**ACLARACIÓN AL
ESTUDIO DE IMPACTO AMBIENTAL CATEGORÍA I.
DEL PROYECTO:
“RESIDENCIAL BRISAS DEL MAR.”**

UBICACIÓN: Ave. LAS MERCEDES, CORREGIMIENTO DE MONAGRILLO, DISTRITO DE CHITRE, PROVINCIA DE HERRERA.

**PROMOTORA:
“SAAVEDRA & SCHOONEN, S.A.”
FOLIO No 155711002.**

Junio – 2022.

Graf. 1. Edad

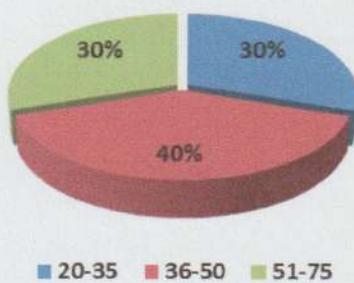
ACLARACIÓN No. 5: En la página 31, punto 8.3 Percepción local sobre el proyecto, obra o actividad (a través del plan de participación ciudadana). Debe presentar porcentajes de todas las preguntas realizadas, de acuerdo a la consulta realizada a personas vecinas al proyecto y sus alrededores.

RESPUESTA: La muestra se dividió en tres (3) grupos de edades, el primero comprendido entre los 20 a 35 (30%), el segundo de 36-50 (40%) años de edad y con un 30% en un rango de edad de 51-75. El 40% de los encuestados (4 personas) son del sexo femenino y el 60% restante (6 personas) del masculino; en cuanto a la educación, dos de los encuestados han finalizado o cuentan con estudios universitarios 20%, solo una cuenta con universitaria incompleta (10%), uno completo la educación secundaria (10%), el 30% cuenta con estudios secundarios incompletos, un 10% no finalizó la primaria y 2 de los encuestados indican no haber recibido educación.
